IC/2019/054

**ARRÊTÉ PRÉFECTORAL COMPLÉMENTAIRE
relatif à l'installation de stockage de déchets non
dangereux exploitée par le syndicat VALOR' AISNE
sur le territoire de la commune de GRISOLLES**

ARTICLE 2. MODIFICATIONS ET COMPLÉMENTS APPORTES AUX PRESCRIPTIONS DES ACTES ANTÉRIEURS

Annexe 1 :
Plan de phasage de
l'ISDND

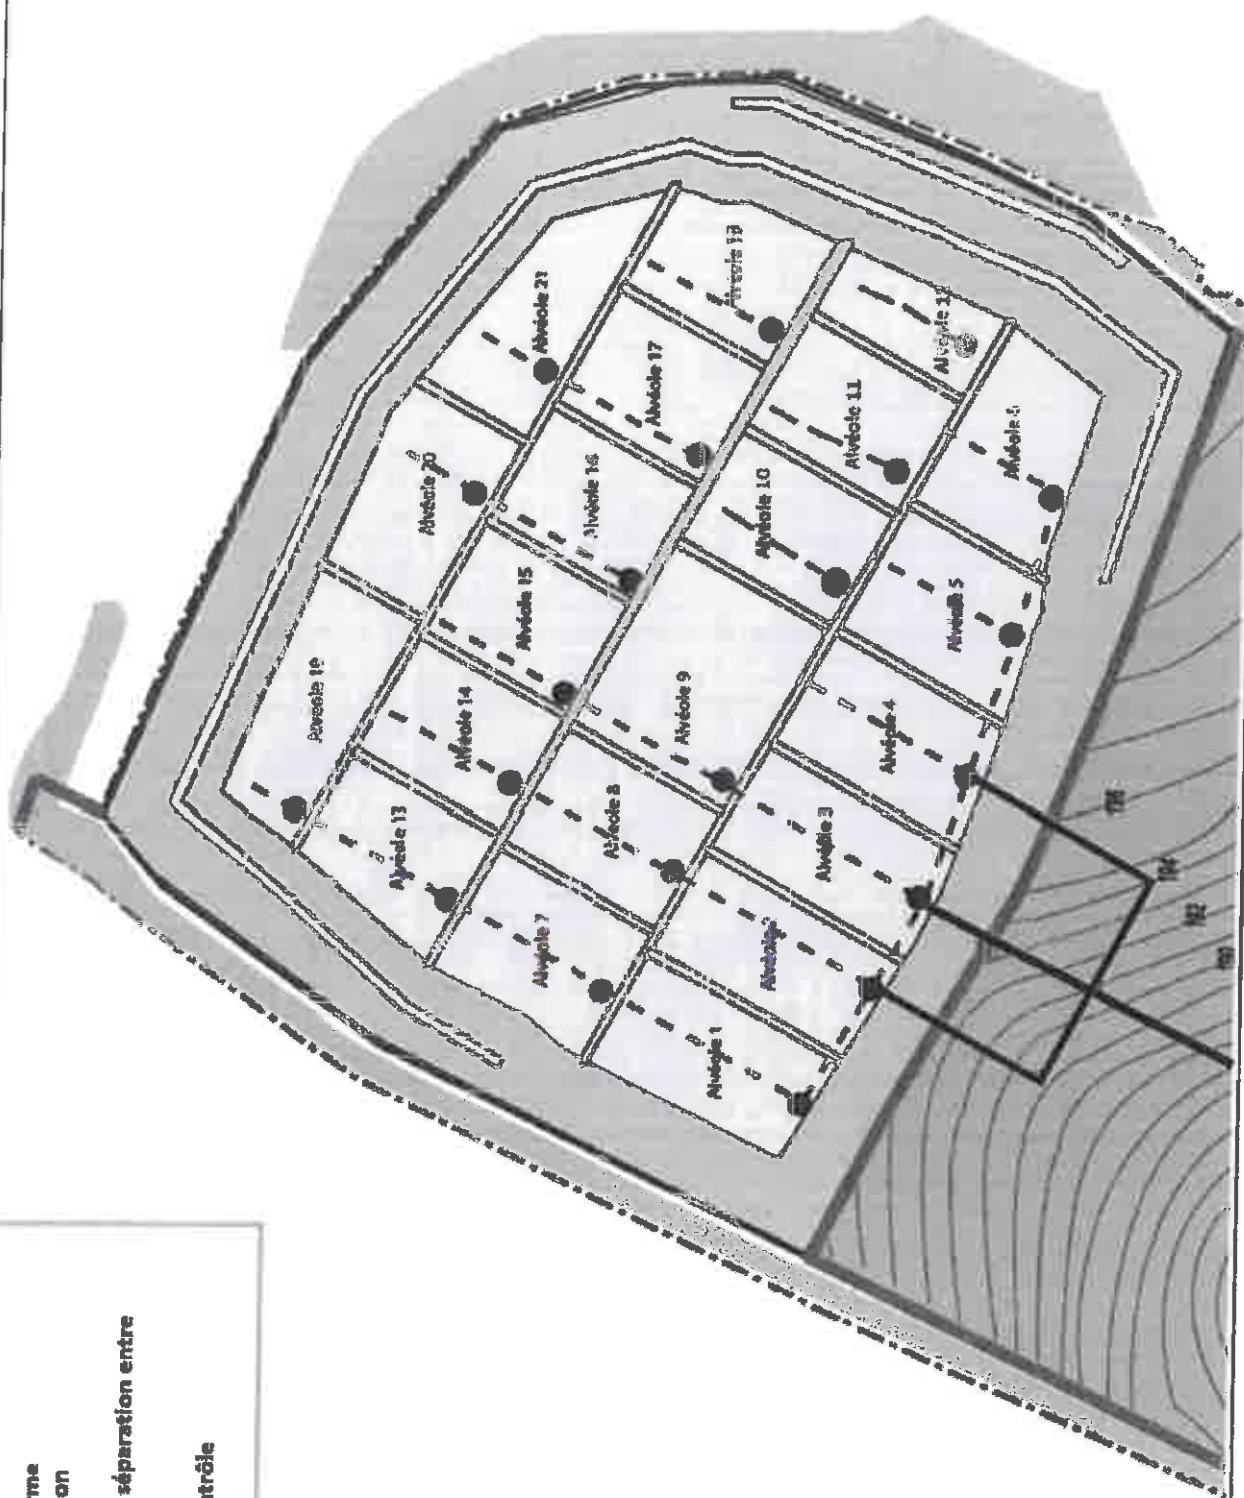
- VU** la demande en date du 27 février 2017 complétée le 29 mars 2018 dans laquelle le syndicat VALOR' AISNE porte à la connaissance du M. le préfet de l' Aisne une modification de la taille des alvéoles 9 et 10 ;

CONSIDÉRANT que les nouvelles surfaces des alvéoles 9 et 10 ne dépasseront pas 7 000 m², ce qui est compatible avec les exigences de l'arrêté ministériel du 15 février 2016 susvisé ;

Casier 1	Casier 2	Casier 3	Casier 4	Total
Superficie	30 645 m ²	29 380 m ²	26 620 m ²	14 945 m ²	101 590 m²
Capacité	403 100 t	402 900 t	403 900 t	396 700 t	1 606 600 t
Nombre d'alvéoles	6	6	6	3	21
Hauteur de stockage	23 m maximum				---

La surface maximale de chaque alvéole est inférieure à 7 000 m².

Les casiers et alvéoles de stockage seront réalisées conformément aux plans présents dans le dossier de demande d'autorisation ainsi que dans les différents porter-à-connaissance.
